Zienswijzenverslag inpassingsplan Extra Gouwekruising

Het ontwerp inpassingsplan heeft van heeft met ingang van 30 maart 2011 gedurende zes weken (tot en met 10 mei 2011) voor eenieder ter inzage gelegen. Het ontwerpplan was digitaal in te zien via <http://ruimtelijkeplannen.zuid-holland.nl> en www.ruimtelijkeplannen.nl en in te zien op het provinciehuis en het gemeentehuis van Waddinxveen. Totaal zijn 18 zienswijze ingediend bij Provinciale Staten.

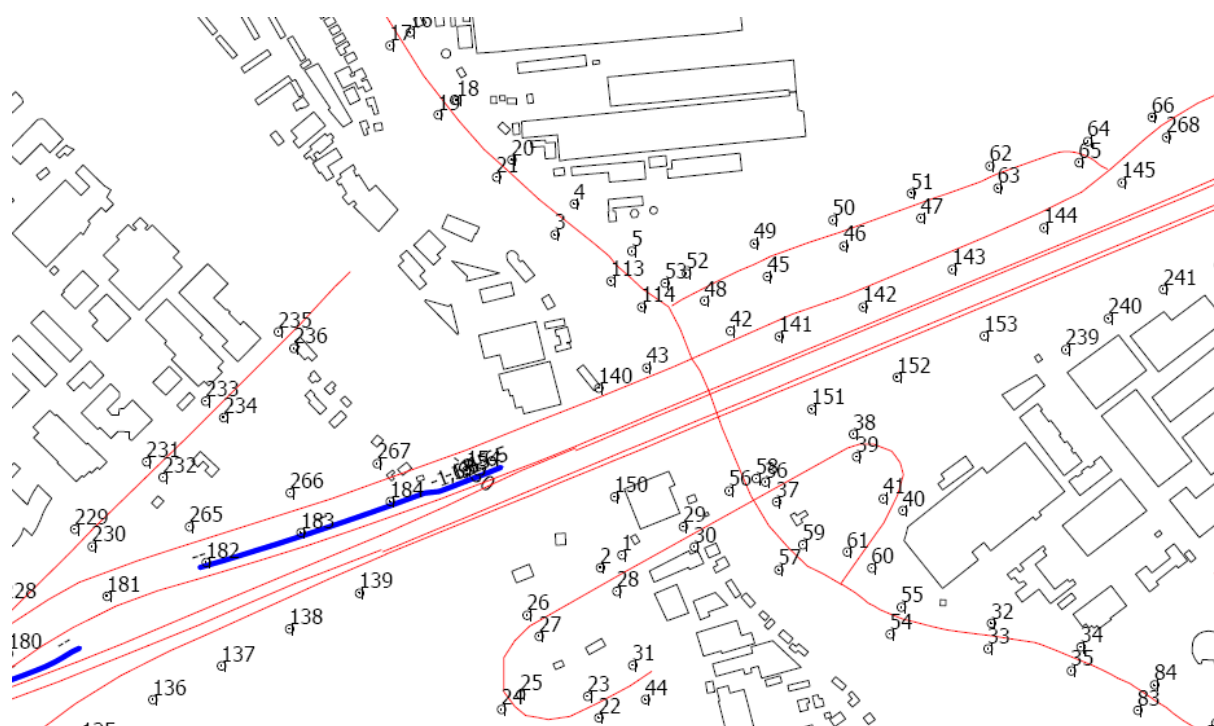
De reclamant wordt bij realisatie van de Extra Gouwekruising ingeklemd tussen de Coenecoopbrug en de Extra Gouwekruising, waardoor op zijn perceel sprake zal zijn van onevenredige overlast door verkeerslawaaï en fijnstof. Ook het uitzicht zal ernstig verslechteren.

Reclamant geeft aan geen adequate onderzoeken aangetroffen te hebben met betrekking tot luchtkwaliteit en geluid. Reclamant zal te zijner tijd een tegemoetkoming in de planschade verzoeken.

In bovenstaande figuur zijn de waarneempunten uit het luchtkwaliteitsmodel opgenomen. De woning van reclamant 2 ligt dichtbij de waarneempunten 150, 56 en 29. In het MER bijlage 5 zijn de bijbehorende waarden voor luchtkwaliteit van deze rekenpunten te vinden. Hieronder worden deze opgesomd:

Rekenpunt	NO2 in 2015 plan	Fijn stof 2015 plan
150	38,4	18,9
56	36,7	18,7
29	34,8	18,5

In bovenstaande tabel is te zien dat in het jaar 2015 nadat de Extra Gouwekruising is gerealiseerd er geen overschrijding van de grenswaarden voor NO₂ (40 microgram/m³) en Fijn stof (40 microgram/m³) plaatsvindt. In de jaren daarna zullen de concentraties verder afnemen vanwege het schoner worden van het wagenpark.

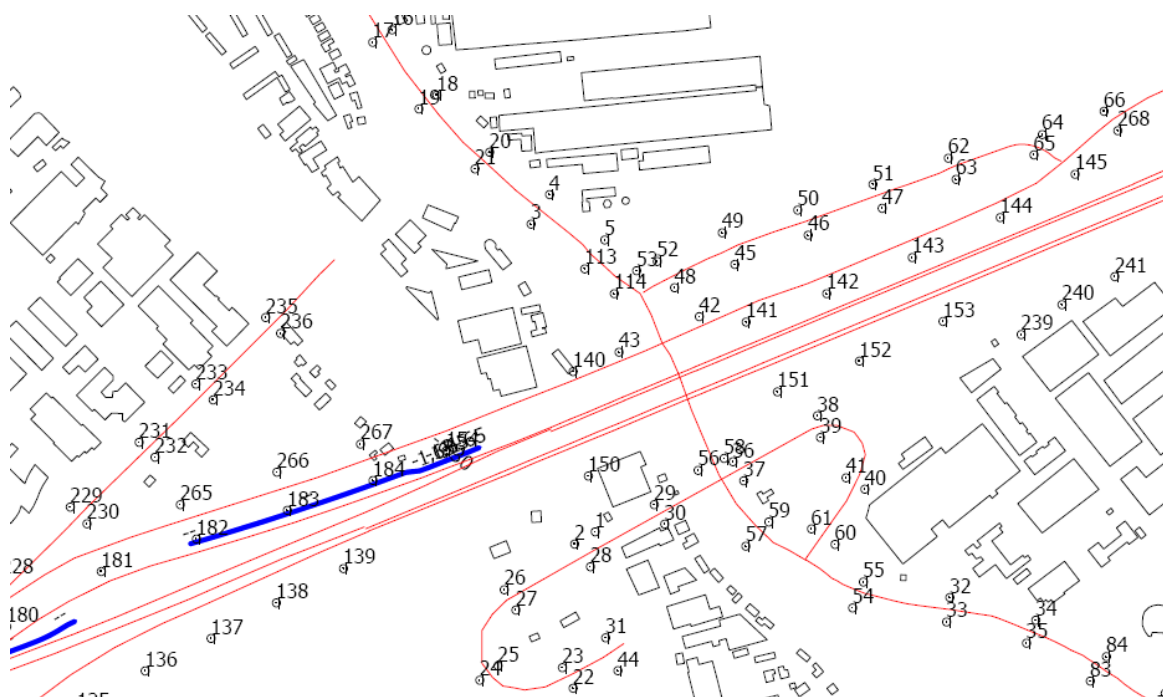
Door de aanleg van de Extra Gouwekruising zal reclamant zeer benadeeld worden (geluidsoverlast en verhoging fijnstof). Het 'groene' uitzicht op agrarische grond zal verdwijnen. Het openstaan van de nieuwe brug zal voor extra overlast zorgen. Bij de Coenecoopbrug zorgt dit voor verkeerschaos). Ook door de afsluiting van de Zuidelijke Rondweg bij de woonwijk Triangel zal er veel meer verkeer over de Zuidelijke Rondweg richting Kanaaldijk ontstaan. Dit komt bij de verhoging van de hoeveelheid passerend verkeer door de realisatie van Triangel.

In onderstaande figuur zijn de waarneempunten uit het luchtkwaliteitsmodel opgenomen. De woning van reclamant 3 ligt dichtbij waarneempunt 233. In het MER bijlage 5 zijn de bijbehorende waarden voor luchtkwaliteit van dit rekenpunt te vinden. Hieronder worden deze opgesomd.

rekenpunt	NO2 in 2015 plan	Fijn stof 2015 plan
233	29,6	18,1

In bovenstaande tabel is te zien dat in het jaar 2015 nadat de Extra Gouwekruising is gerealiseerd er geen overschrijding van de grenswaarden voor NO2 (40 microgram/m³) en Fijn stof (40 microgram/m³) plaatsvindt. In de jaren daarna zullen de concentraties verder afnemen vanwege het schoner worden van het wagenpark.

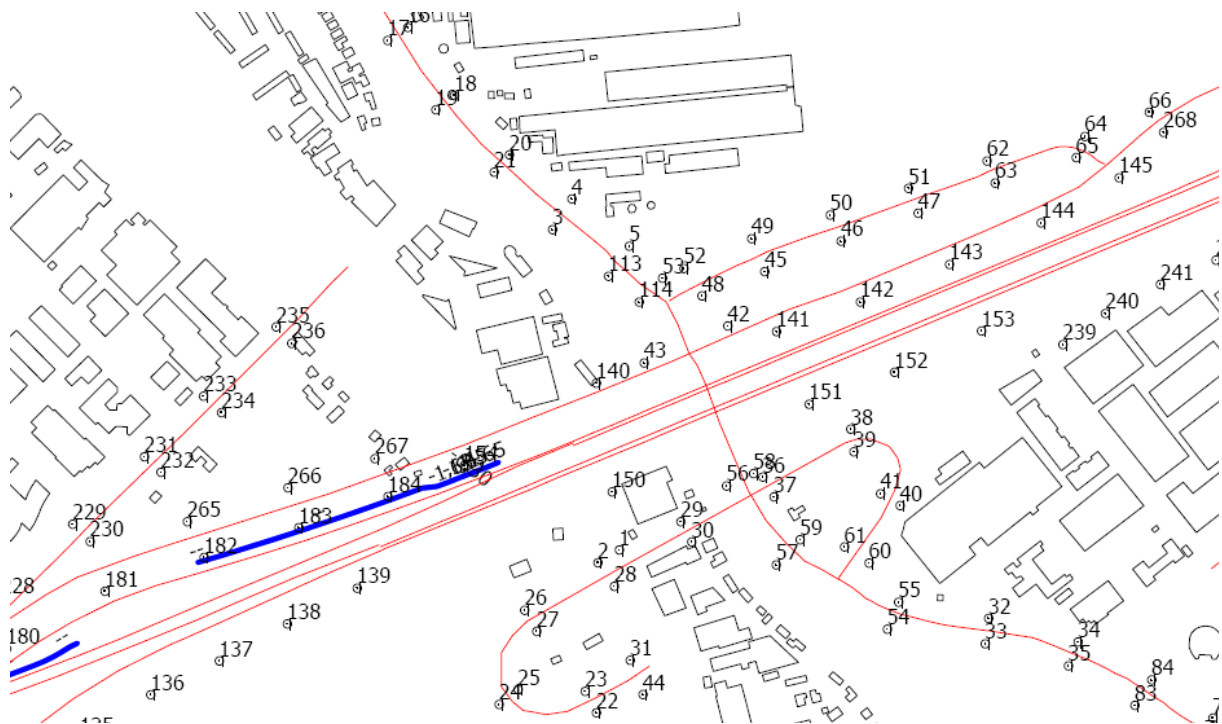
Als gevolg van de Extra Gouwekruising zal de luchtverontreiniging rondom de woning van reclamant groter worden, wat de woon- en leefkwaliteit van reclamant zal aantasten. In paragraaf 4.4.1 van het inpassingsplan is aangegeven dat een enkele woning langs de Gouwe dicht in de buurt van de grenswaarde ten aanzien van luchtkwaliteit zal liggen. Het is niet duidelijk welke woning(en) worden bedoeld. Verzocht wordt hieromtrent duidelijkheid te verschaffen.

In bovenstaande figuur zijn de waarneempunten uit het luchtkwaliteitsmodel opgenomen. De woning aan de Wilhelminakade 17, 20, 22, 23 en 24 liggen dichtbij de waarneempunten 140 en 43. In het MER bijlage 5 zijn de bijbehorende waarden voor luchtkwaliteit van deze rekenpunten te vinden. Hieronder worden deze opgesomd.

Rekenpunt	NO2 in 2015 plan	Fijn stof 2015 plan
140	38,3	19,3
43	38,9	19,3

In bovenstaande tabel is te zien dat in het jaar 2015 nadat de Extra Gouwekruising is gerealiseerd er bij de genoemde rekenpunten geen overschrijding van de grenswaarden voor NO2 (40 microgram/m³) en Fijn stof (40 microgram/m³) plaatsvindt. De genoemde woningen liggen verder van de Extra Gouwekruising dan

deze rekenpunten. Hierdoor zal de waarde bij deze woningen lager zijn dan de waarden genoemd in de tabel. In de jaren na 2015 zullen de concentraties verder afnemen vanwege het schoner worden van het wagenpark.
